forum for
natur og
friluftsliv

Bergen, 30.03.2015

Fråsegn knytt til småkraftpakke for Vaksdal/Voss og Boge 3 i Vaksdal

Kart: INON-områder i Bergsdalen og Kvammafjella.

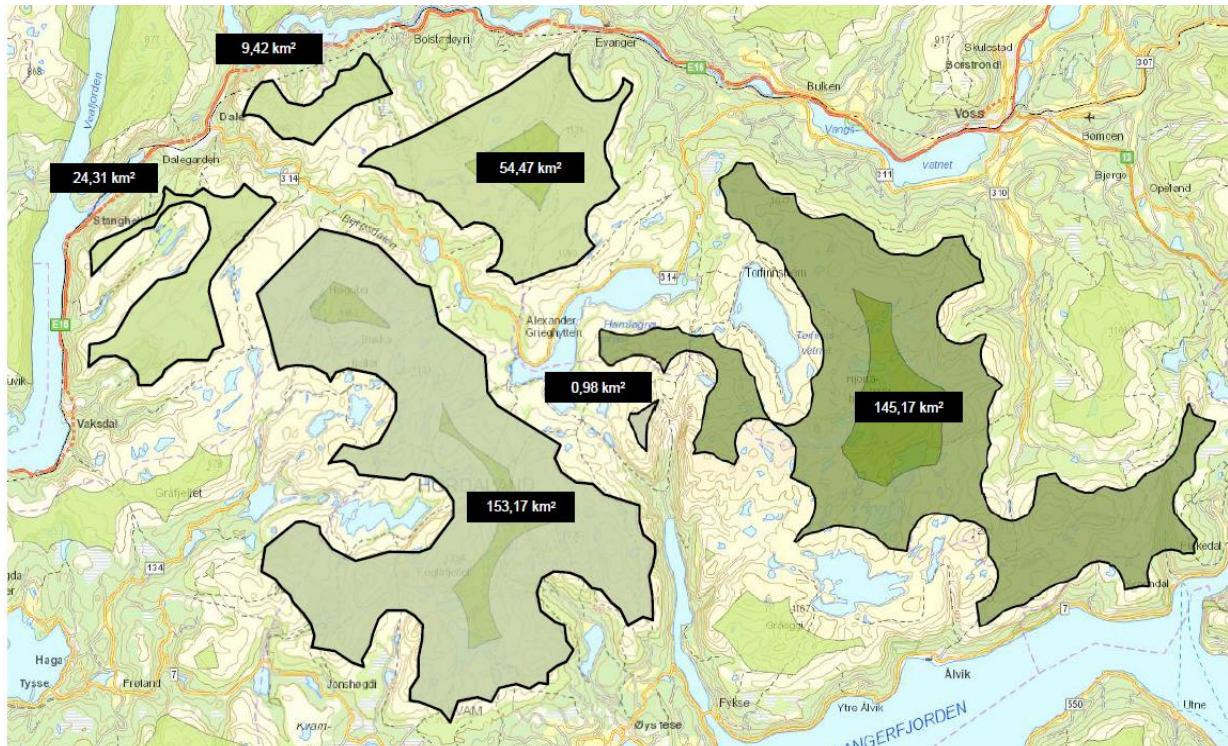
Kartet under gjev eit bilet av INON-områda i Bergsdalen og Kvammafjella. Det største området i kartet ($153,17 \text{ km}^2$) er det som blir hardast påverka av dei omsøkte utbyggingane i Vaksdal (prosjektet i Voss medfører ikkje tap av INON). Fleire andre utbyggingar som i dag ligg til behandling hjå NVE, m.a. BKK sitt prosjekt i Øystesevassdraget i Kvam herad og i Dukabotn i Samnanger, har følgjer for det same INON området. Vi meiner det er naudsynt at NVE i sakshandsaminga tar ei samla vurdering på alle prosjekta som har følgjer for same INON-område. Berre på den måten vil me unngå ei "bit-for-bit" utbygging av dette fjellområdet, viser til krav i naturmangfaldlova § 10 om vurdering av samla belastning.

Vi meiner bevaring av INON i Bergsdalen/Kvammafjella må vege tungt hjå NVE i sakshandsaminga av denne pakka, både av omsynet til natur, friluftsliv og den samla belastninga som allereie er i området.

Bilete frå fagutgreiing for Moko kraftverk av LFI Uni Miljø 2012. Forslag til tiltak for å sikre det produktive fiskehabitatet nedst i Mokovassdraget (Moko/Drivo).

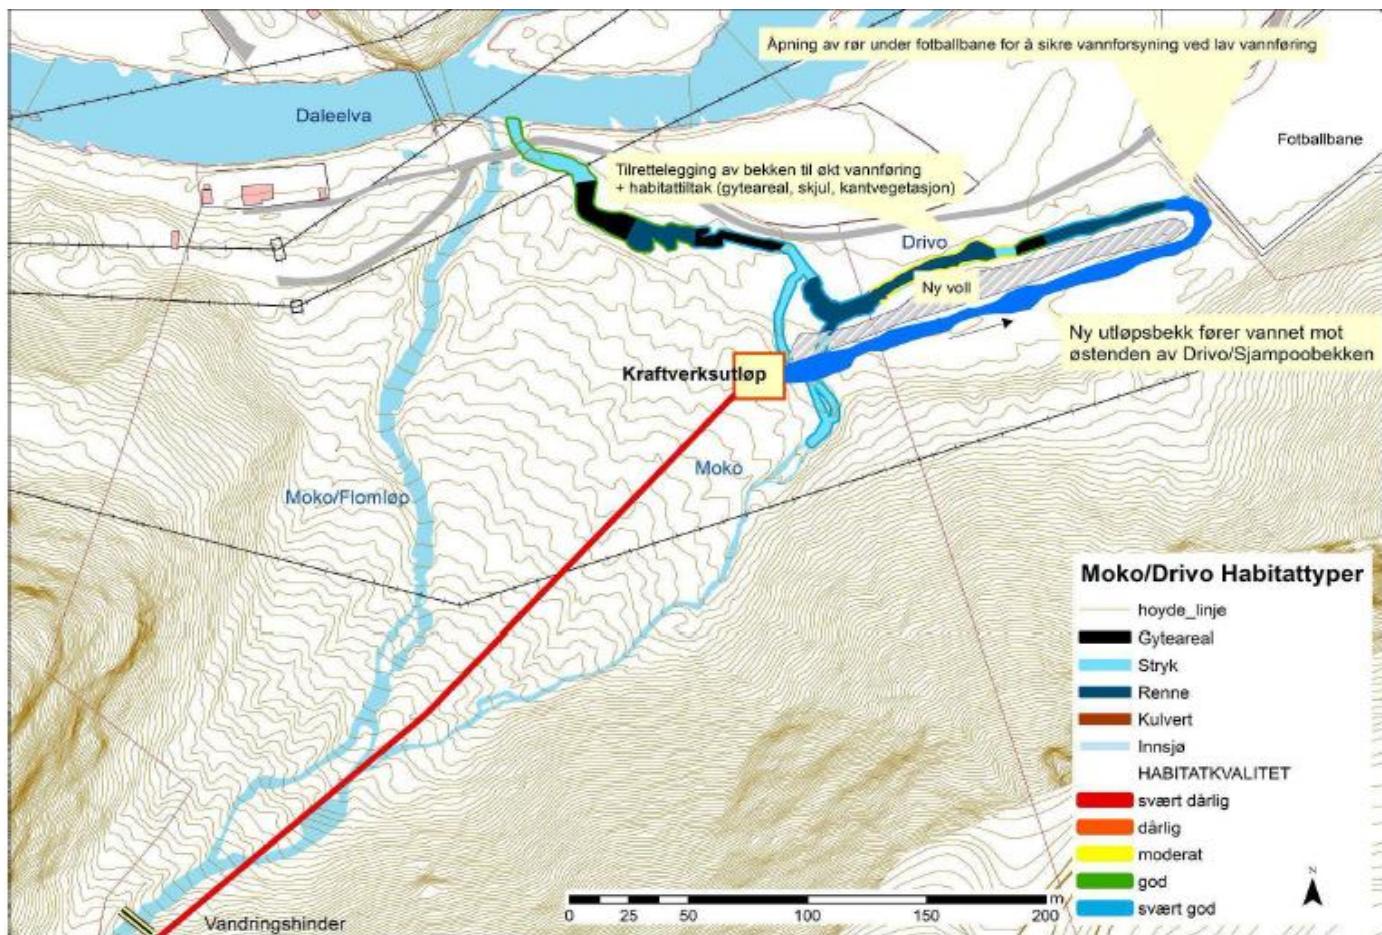
Trass i faglig utgreiing med klare råd til korleis utbyggjar kunne gå fram for å unngå konflikt med sjøaure i vassdraget, ender tiltakshavar med å søke om ei utbygging som er stikk i strid med faglige råd og vil være enda meir negativ for sjøauren enn det som opphavleg var planen då fagkonsulentane såg på saka. Dette gjeld både alternativet i søknaden om å etablere kraftverket slik at dei slepp vatnet direkte ut i Daleelva, og ny løysing som kom per e-post til høyringspartane 12. februar i år, der dei foreslår å sleppe vatnet inn i hovudlaupet

til Moko ("Moko/Flomløp" på biletet over) før den renn ut i Daleelva. Begge desse alternativa fråfører vatn frå gytteområda til sjøauren (Drivo/Moko, populært kalt "Shampobekken"), og vi risikerar at desse områdar vil gro igjen og at vassføring blir ein enda større flaskehals for sjøaureproduksjon.

Verken utbyggingsløysinga i den opphavlege søknaden eller ny løysing formidla per e-post 12. februar kan aksepteras av omsyn til sjøauren i Moko-/Dalevassdraget.
